Addenda 2 – Réponses aux
questions et commentaires du
MELCCFP (QC-2)

TESMauricie H2 Inc.

N/Réf. : 699440-ATR-4400-ER004E0-0003_00

Projet Mauricie

Figure 3-10 – Aperçu schématique du tracé alternatif approximatif de moindre impact envisagé au point d'entrée du réseau collecteur et de la ligne de transport d'énergie souterraine

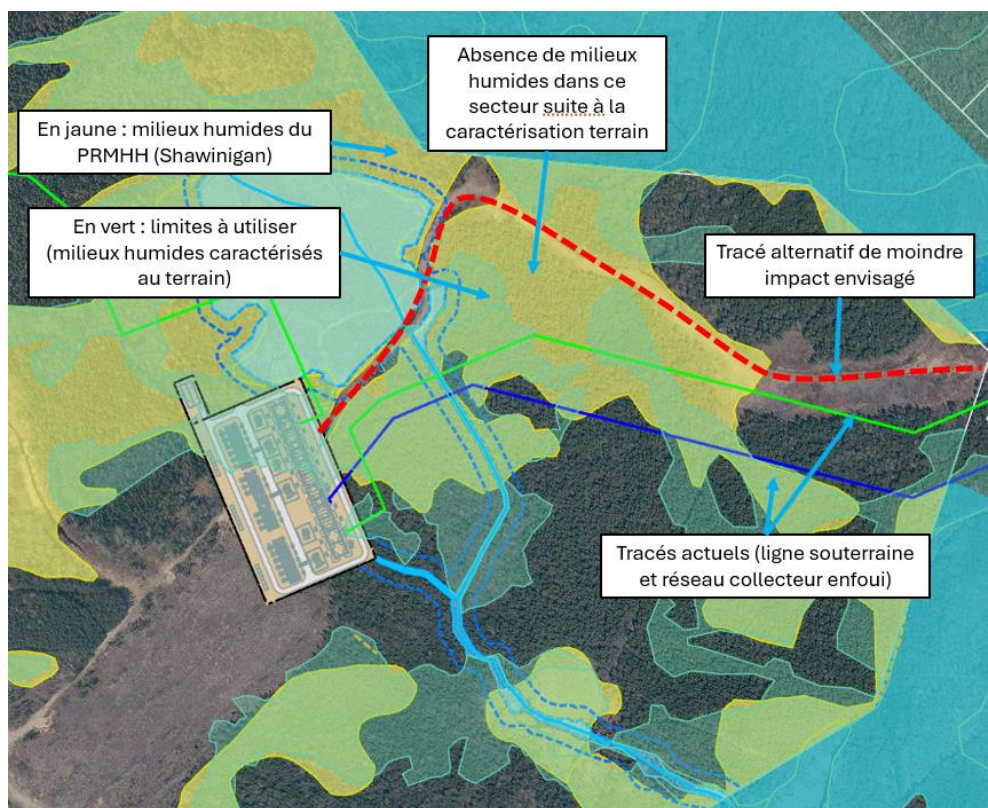
En lien avec la question du MELCCFP portant sur les impacts du Projet sur le milieu identifié ID 550 (PRMHH de la Ville de Shawinigan), il faut d'abord souligner que la caractérisation des milieux humides effectuée dans ce secteur dans le cadre du Projet a permis de délimiter plus précisément ces derniers conformément aux exigences du Ministère (voir figure 3-10).

Par ailleurs des scénarios alternatifs ont été étudiés par TES Mauricie, dans le cadre de la réponse QC2-14, à laquelle le lecteur peut se référer. La solution actuelle, avec les ajustements proposés plus bas, demeure l'option de moindre impact. L'utilisation de l'emprise de ligne d'Hydro-Québec plus au sud a notamment été étudiée, mais n'a pas été retenue; elle entraîne des empiètements plus importants en milieux humides en plus de traverser des milieux humides « à conserver » selon le PRMHH de la Ville de Shawinigan.

TES Maurice s'est engagé à optimiser la localisation du réseau collecteur et de la ligne souterraine entrant au poste de transformation du site de l'usine pour réduire davantage les impacts temporaires sur les milieux humides et hydriques, notamment en réutilisant des milieux déjà perturbés (chemin d'accès existants).

Figure 1 : Distribution de 38 éoliennes dans le secteur de Saint-Adelphe

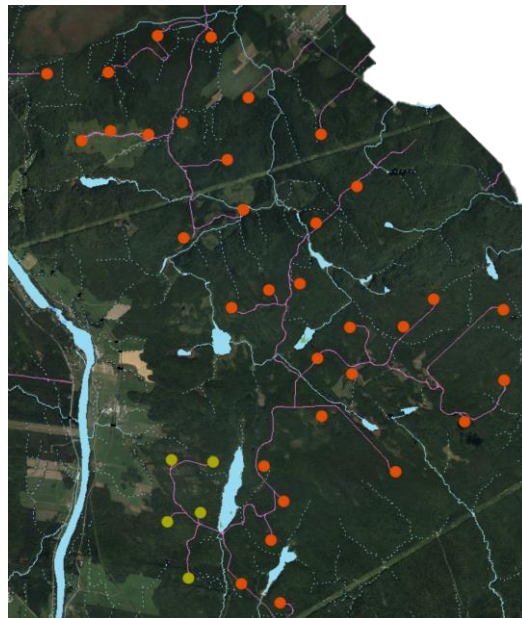
Par ailleurs, selon les données actuellement disponibles, 84 éoliennes seraient classées en milieu forestier, 9 en milieu agroforestier et 39 en zone agricole. La répartition des éoliennes du projet révisé prévoit notamment une densification de celles-ci en milieu forestier. À titre d'exemple, un regroupement de 38 éoliennes est présent entre Saint-Adelphe à l'ouest, Saint-Ubalde à l'est et Saint-Prosper au sud dans un milieu essentiellement forestier (voir figure 1 ci-dessous). La densité des éoliennes dans ce secteur avoisine 1 éolienne/km², ce qui pourrait avoir des impacts sur les régimes hydrographiques, la sédimentation et les espèces qui s'y trouvent. Sur cette base, l'interprétation générale de l'initiateur que ce sont majoritairement des cours d'eau rectifiés en milieu agricole et de piètre qualité est à revoir, car elle ne semble pas représentative d'une grande proportion de sites d'éoliennes, de chemins d'accès et de traverses localisés en milieu forestier. Par ailleurs, une analyse sommaire des données d'inventaire réalisées par l'initiateur montre que 12 espèces de poissons ont été trouvées en milieu agricole, soit une diversité similaire à celles trouvées en milieu forestier. Le MELCCFP considère que, à l'échelle de la ZEP, la qualité de l'habitat du poisson et de la faune aquatique est plus favorable que le laisse croire l'interprétation de l'initiateur et que l'impact sur cette composante pourrait être sous-estimé.

De plus, l'initiateur spécifie dans sa réponse à QC-84 que les cours d'eau de taille intermédiaire et les grandes rivières ne seront pas touchés par les travaux et que l'omble de fontaine tend à occuper les petits cours d'eau à l'amont des bassins hydrographiques. Le MELCCFP se demande pourquoi, si les travaux concernent les petits cours d'eau en amont des bassins hydrographiques, l'omble de fontaine y serait absent. Considérant que certaines mesures d'atténuation, comme la période de réalisation des travaux, sont dépendantes de la communauté ichthyologique présente, le MELCCFP réitère sa demande de mieux délimiter la distribution des espèces de poissons sur le territoire, comme demandé dans la question précédente.

Figure 3-22 – Bâtiments recensés selon les classes de distance par rapport à l'éolienne la plus proche

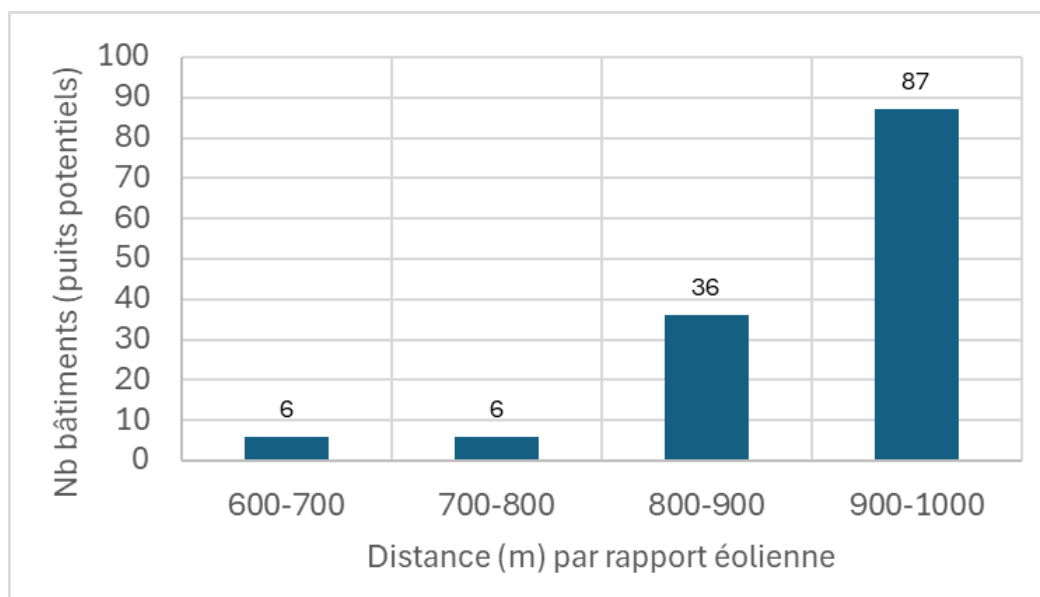
Sachant que 38 % de la consommation en eau souterraine sur le territoire de la Mauricie-Est est dédiée à des usages agricoles (Rapport principal – Volume 1, figure 6-5, p. 6-213), l'initiateur doit indiquer s'il a recensé les puits et les systèmes de prélèvement d'eau agricoles ou s'engager à le faire. Par ailleurs, il doit confirmer si les étangs d'irrigation et les systèmes d'irrigation enfouis seront localisés et considérés lors de la conception des plans de drainage.

La figure 3-22 montre le nombre de bâtiments (puits potentiels) selon les catégories de distances par rapport à l'éolienne la plus proche; le bâtiment (puits potentiel) le plus rapproché étant à 620 m de l'éolienne SVE09_P. La majorité des bâtiments se trouvent à des distances de plus de 800 m des éoliennes.
